Title - Sujet MSVS - SMP Vehicles		
Solicitation No. - N° de l'invitation W8476-06MSMP/J		Amendment No. - N° modif. 011
Client Reference No. - N° de référence du client W8476-06MSMP		Date 2012-03-20
GETS Reference No. - N° de référence de SEAG PW-\$\$BW-008-22199		
File No. - N° de dossier 008bw.W8476-06MSMP	CCC No./N° CCC - FMS No./N° VME	
Solicitation Closes - L'invitation prend fin at - à 02:00 PM on - le 2012-05-23		Time Zone Fuseau horaire Eastern Daylight Saving Time EDT
F.O.B. - F.A.B. Specified Herein - Précisé dans les présentes Plant-Usine: <input type="checkbox"/> Destination: <input type="checkbox"/> Other-Autre: <input checked="" type="checkbox"/>		
Address Enquiries to: - Adresser toutes questions à: McMillan, Maryanne		Buyer Id - Id de l'acheteur 008bw
Telephone No. - N° de téléphone (819) 997-7628 ()		FAX No. - N° de FAX (819) 997-0786
Destination - of Goods, Services, and Construction: Destination - des biens, services et construction: See herein

Véhicules de modèle militaire normalisé (MMN) - Demande de propositions (DDP)

Modification n° 011

SCHEDULE BA-7-2- S280 / 12' GENERAL PURPOSE SHELTER INTERFACE REQUIREMENTS

Figure 1 SHELTER TIEDOWN INTERFACE REQUIREMENTS

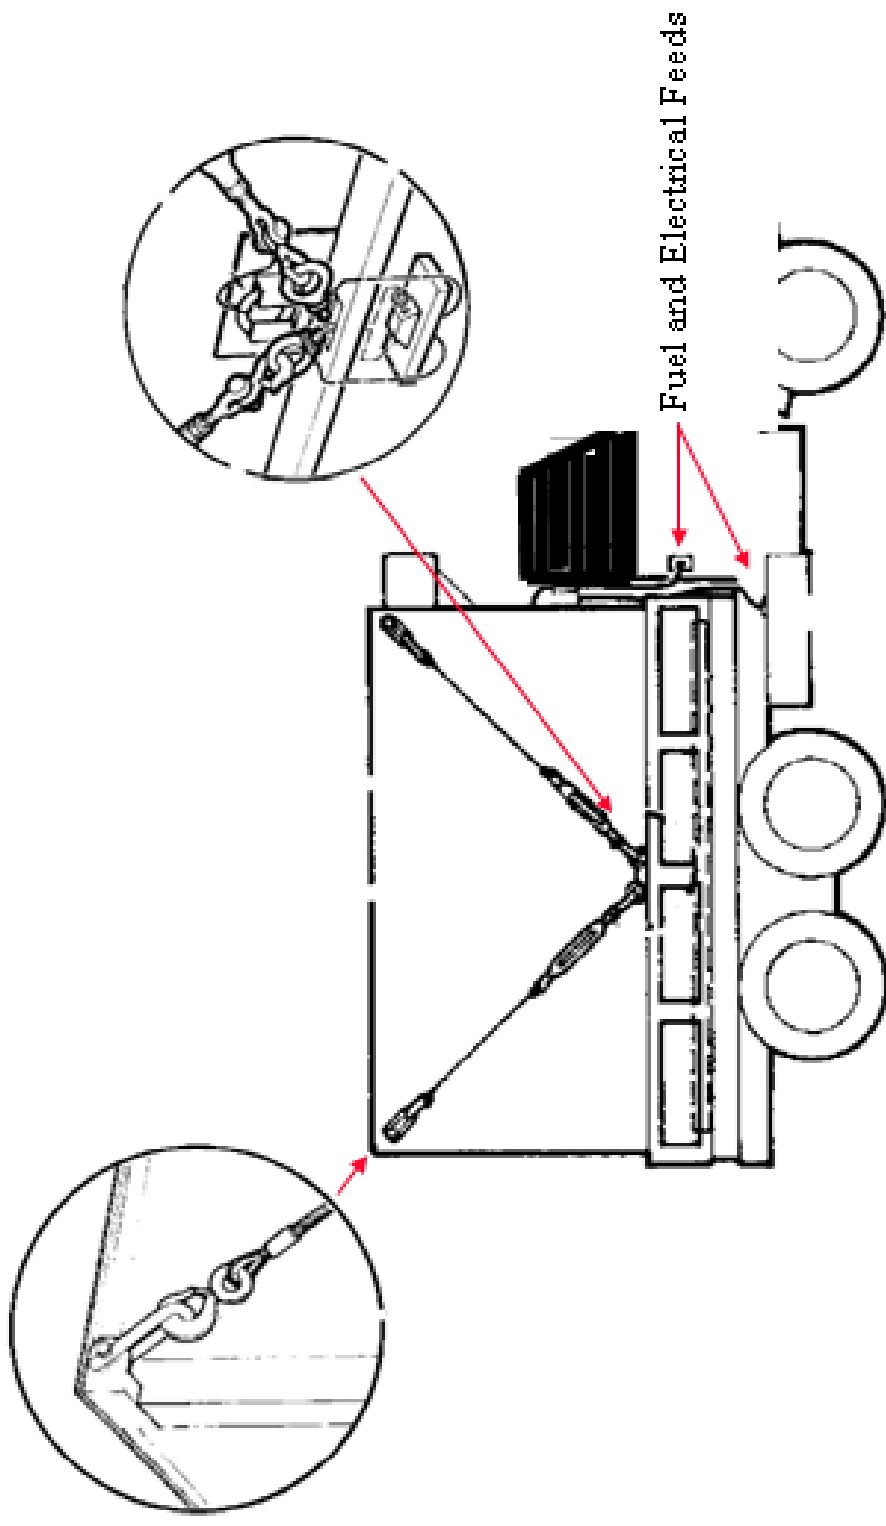
9. Partie 7, annexe B, appendice BA, pièce jointe BA-7, ID BA-7-24**Supprimer :**

« La plate-forme cargo doit être munie des dispositifs nécessaires permettant l'installation et l'utilisation d'abris S280 et polyvalents en service sur la version cargo du véhicule logistique moyen à roues (VLMR). Les détails de l'installation et de la dépose des abris se trouvent à la section 13 du document C-90-010-002/ME-000. Il est à noter que l'installation de l'abri S280 et de l'abri polyvalent exige notamment une source de carburant provenant du réservoir de carburant du véhicule et comprenant un raccord rapide et un raccord électrique. Les points d'attache doivent fonctionner de la même façon que l'ensemble plaque et piton à œil actuel comme l'indique le dessin 8280008 du MDN et doivent pouvoir être fixés au système de câble/tendeur utilisé sur les abris. »

« La plate-forme cargo doit être munie des dispositifs nécessaires permettant l'installation et l'utilisation d'abris S280 et d'abris polyvalents de 12 pieds en service sur la version cargo du véhicule logistique moyen à roues (VLMR). Chaque abri mesure environ 3 700 mm de long x 2 200 mm de large x 2 300 mm de haut. Les abris ne sont pas équipés pour recevoir les verrous tournants ISO; par conséquent, un système de blocage devra être fourni pour empêcher les abris de se déplacer vers l'avant, vers l'arrière et de côté durant toute la plage de mobilité et de profil de mission du véhicule. L'installation de l'abri S280 et de l'abri polyvalent exige notamment une source de carburant provenant du réservoir de carburant du véhicule et comprenant un raccord rapide et un raccord électrique. Les points d'attache doivent fonctionner de la même façon que l'ensemble plaque et piton à œil actuel comme l'indique le dessin 8280008 du MDN et doivent pouvoir être fixés au système de câble/tendeur utilisé sur les abris. » Pour de plus d'information, consultez l'appendice BA- pièce jointe BA-7, cédule BA-7-2 «pour les besoins d'interface tendeur».

10. Partie 7, Annexe B, appendice BA, pièce jointe BA-7**Insérer :**

Cédule BA-7-2 (pièce jointe n° 3 à la présente modification n° 011)
